PEBA

Piano di Eliminazione delle Barriere Architettoniche

F06 TEATRO REGIO

Criticità rilevate Teatro Regio

06 **TEATRO REGIO****001**

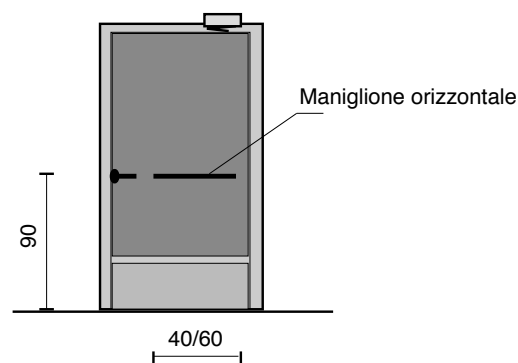
Assenza di maniglione orizzontale sulla porta

Inserimento di maniglione orizzontale ad un'altezza compresa tra cm 85 e 95 dal pavimento, sul lato interno della porta. L'oggetto faciliterà la chiusura della porta dietro di sé per chi, in carrozzina, ha poco spazio di manovra.

Normalmente la lunghezza del maniglione non dovrà essere inferiore a cm.60.

06 **TEATRO REGIO****003**

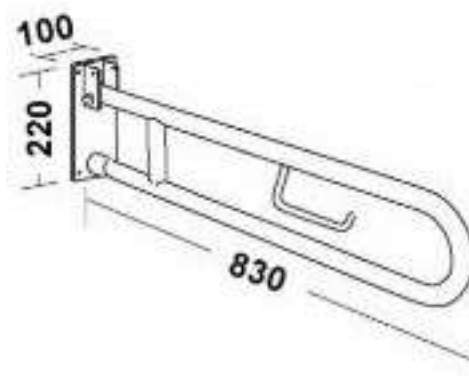
Maniglioni: assenza

Inserimento di maniglione di sostegno previa eventuale rimozione dell'esistente. Il maniglione sarà posizionato a lato della tazza wc o del bidet, a 40 cm dall'asse della tazza (nel caso non sia presente una parete laterale a tale distanza). Entrambi i maniglioni saranno posizionati ad altezza di cm 80 dal piano di calpestio ed avranno un diametro di 3-4 cm.

06 **TEATRO REGIO****006**

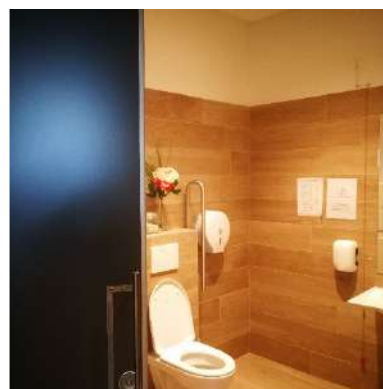
Servizio igienico non rispondente alle caratteristiche prestazionali riferite al benessere ambientale

Optare per sanitari normali rispondenti alle caratteristiche prestazionali contenute nella normativa. Privilegiare scelte che rendano l'ambiente armonico e piacevole per tutti senza connotazioni particolari.

Dotare sempre l'ambiente anche di accessori per l'uso ottimale dell'ambiente, appendiabiti, mensole ecc. Occorre predisporre adeguati sistemi per la sicurezza e l'emergenza.

Nei locali aperti al pubblico occorre prevedere un segnale di emergenza visivo e sonoro.

007

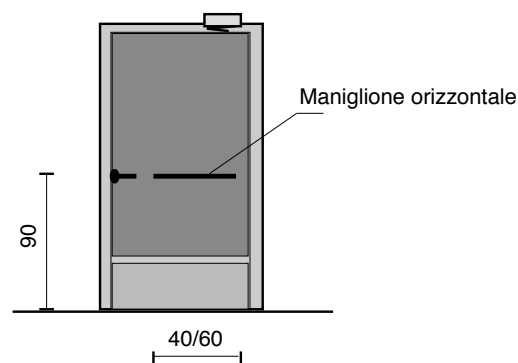
Assenza di maniglione orizzontale sulla porta

Inserimento di maniglione orizzontale ad un'altezza compresa tra cm 85 e 95 dal pavimento, sul lato interno della porta. L'oggetto faciliterà la chiusura della porta dietro di sé per chi, in carrozzina, ha poco spazio di manovra.

Normalmente la lunghezza del maniglione non dovrà essere inferiore a cm.60.

06 **TEATRO REGIO****008**

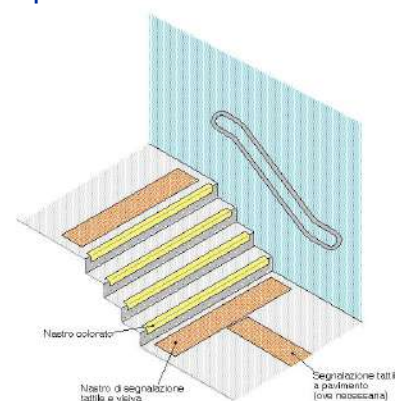
Segnaletica a pavimento: assenza

Rampa non visibile inserire strisce che ne evidenzino la presenza.

Realizzazione di fascia a pavimento di facile percezione tattile e visiva, atta a segnalare l'inizio e la fine di una rampa scala a persone non vedenti e ipovedenti.

La fascia tattilo-plantare dovrà essere collocata 20 cm. prima dell'inizio rampa e a 20 cm. dopo fine rampa. La segnaletica dovrà avere una profondità di cm. 60 ed una larghezza pari alla rampa di scale.

Al fine di rafforzare per ragioni di sicurezza e di orientamento l'andamento della o delle rampe di scale, si suggerisce all'inizio e al termine di ogni rampa di inserire una segnaletica tattile sul corrimano.

009

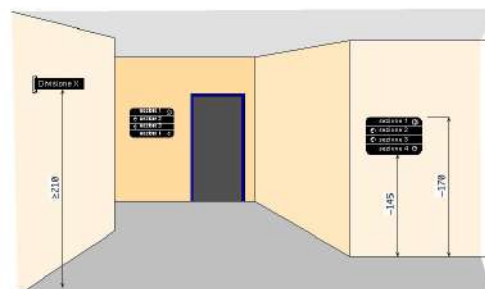
Segnaletica informativa e di orientamento assente

Inserimento di segnaletica informativa e di orientamento. I cartelli di segnalazione all'interno di un edificio saranno posti preferibilmente tutti alla medesima altezza, compresa tra cm 145 e 170 dal piano di calpestio, e saranno caratterizzati dalla stessa logica di utilizzo. Nel caso in cui il cartello sporga a bandiera, ortogonalmente al flusso pedonale, dovrà essere posto ad un'altezza non inferiore a cm 210 da terra. Tra i caratteri utilizzati (preferibilmente di dimensione non inferiore ai 25 mm e in stampatello minuscolo) e lo sfondo dovrà esserci un buon contrasto cromatico ottenuto ponendo testi scuri su fondo chiaro (nero, verde, blu su bianco; nero, rosso su giallo).

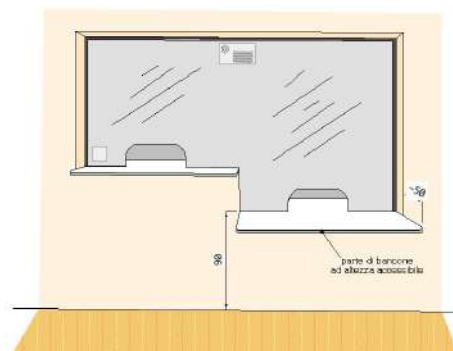
Bancone sportello pubblico:
inadeguato (WAYFINDING)

Riposizionamento del piano del bancone ad altezza di cm 90 dal pavimento.

Il piano avrà sporgenza di circa cm 50 dalla parete divisoria e sarà privo di parti taglienti e spigoli vivi.

06 **TEATRO REGIO****013**

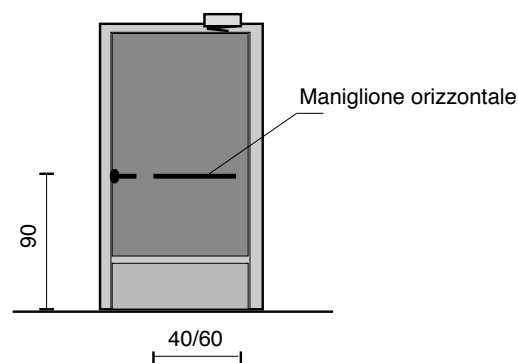
Assenza di maniglione orizzontale sulla porta

Inserimento di maniglione orizzontale ad un'altezza compresa tra cm 85 e 95 dal pavimento, sul lato interno della porta. L'oggetto faciliterà la chiusura della porta dietro di sé per chi, in carrozzina, ha poco spazio di manovra.

Normalmente la lunghezza del maniglione non dovrà essere inferiore a cm.60.

06 **TEATRO REGIO****015**

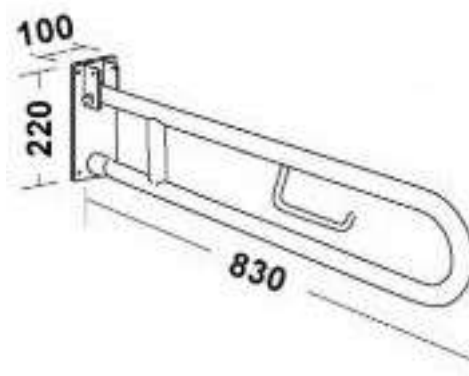
Maniglioni: assenza

Inserimento di maniglione di sostegno previa eventuale rimozione dell'esistente. Il maniglione sarà posizionato a lato della tazza wc o del bidet, a 40 cm dall'asse della tazza (nel caso non sia presente una parete laterale a tale distanza). Entrambi i maniglioni saranno posizionati ad altezza di cm 80 dal piano di calpestio ed avranno un diametro di 3-4 cm.

06 **TEATRO REGIO****016**

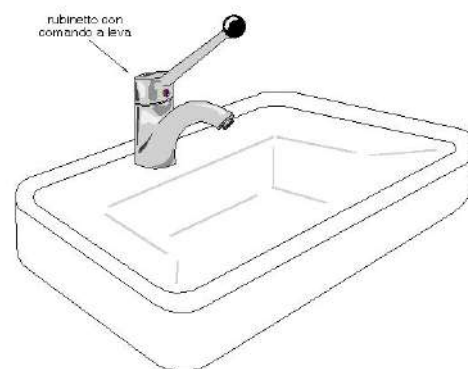
Rubinetteria inadeguata

Sostituzione della rubinetteria esistente con modello con comandi a leva facilmente riconoscibili oppure ad erogazione automatica. Si sconsiglia l'utilizzo di leve troppo lunghe ed affusolate che possono risultare pericolose nel momento in cui una persona avvicina il viso al lavabo.

Una eventuale doccetta estraibile, dovrà avere dimensioni contenute, proporzionate alla forma del lavabo.

06 **TEATRO REGIO****017**

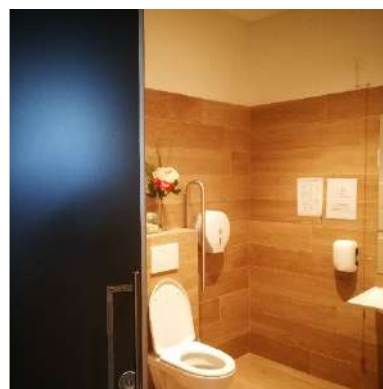
Servizio igienico non rispondente alle caratteristiche prestazionali riferite al benessere ambientale

Optare per sanitari normali rispondenti alle caratteristiche prestazionali contenute nella normativa. Privilegiare scelte che rendano l'ambiente armonico e piacevole per tutti senza connotazioni particolari.

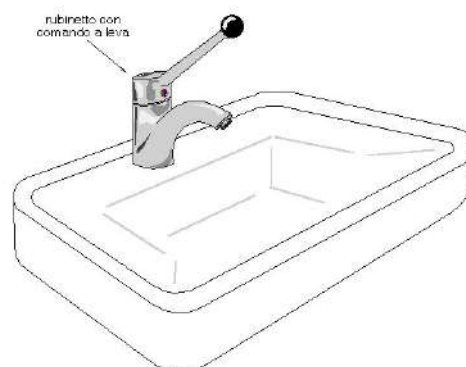
Rubinetteria inadeguata

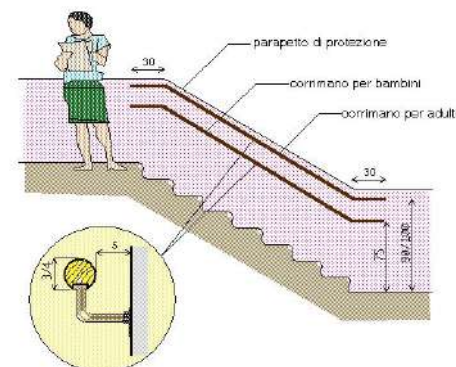
Corrimano: assenza/inadeguatezza

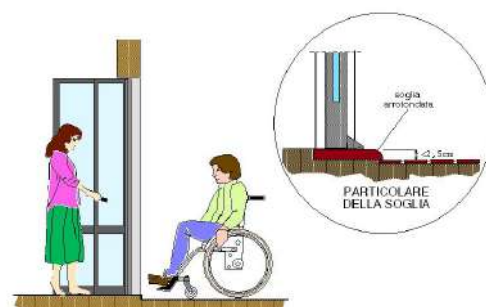
dislivello (inferiore 2,5 cm)

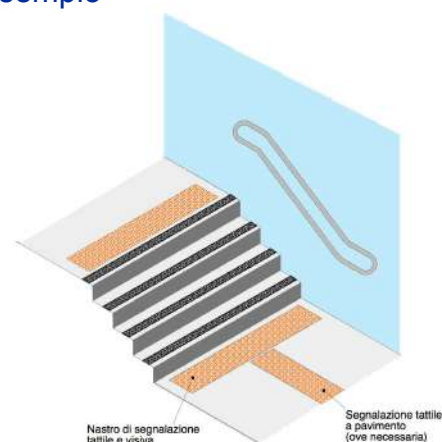
Dislivello costituito da gradini non omogenei e pavimentazione sconnessa

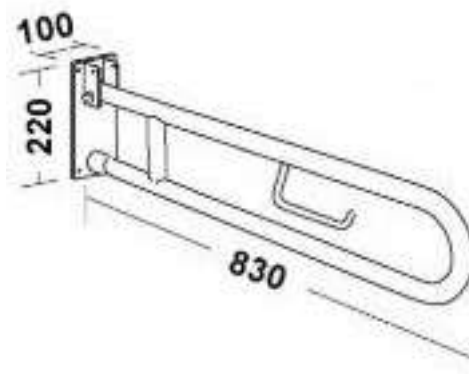
Maniglione: inadeguato

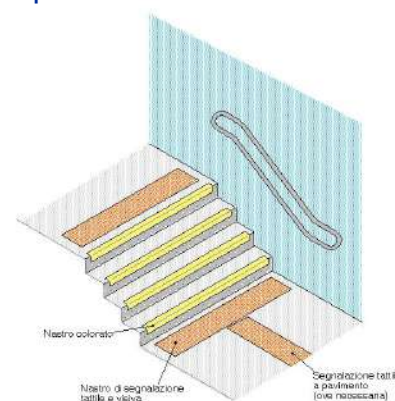
Segnaletica a pavimento: assenza

La fascia tattilo-plantare dovrà essere collocata 20 cm. prima dell'inizio rampa e a 20 cm. dopo fine rampa. La segnaletica dovrà avere una profondità di cm. 60 ed una larghezza pari alla rampa di scale.
